改善箇所説明図（1）

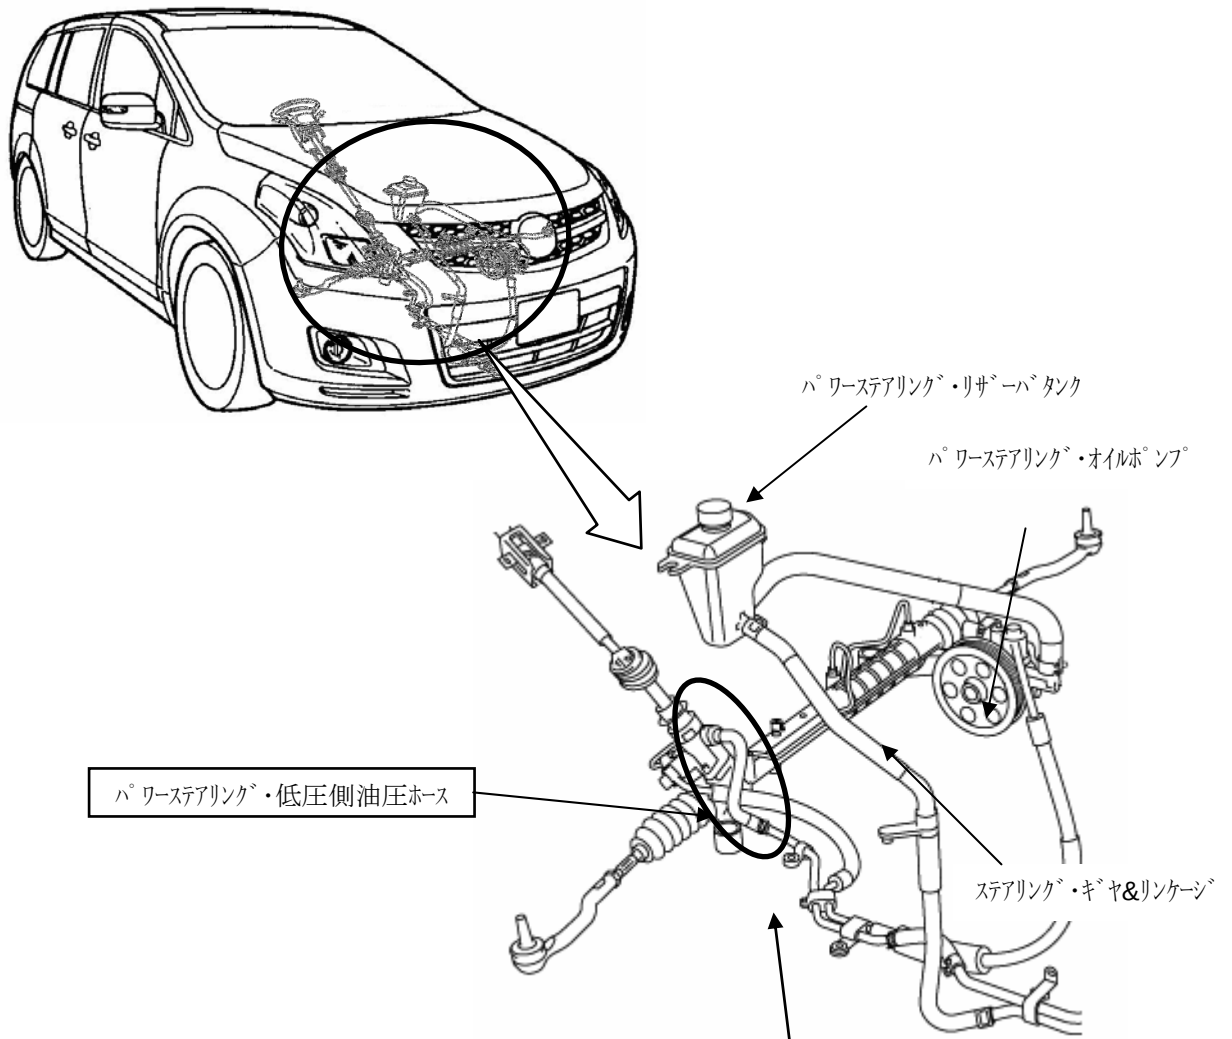
基準不適合発生箇所

油圧式パワーステアリングの低圧側油圧ホースの製造工程が不適切なため、ホースが変形しているものがある。そのため、ハンドル操作による油圧変動により、亀裂が生じて作動油が漏れ、最悪の場合、排気管に付着し火災に至るおそれがある。

改善の内容

全車両、パワーステアリングの低圧側油圧ホースを対策品と交換する。

識別：エンジンルーム内のフューズボックス・カバー裏に黄色ペイントを塗布する。
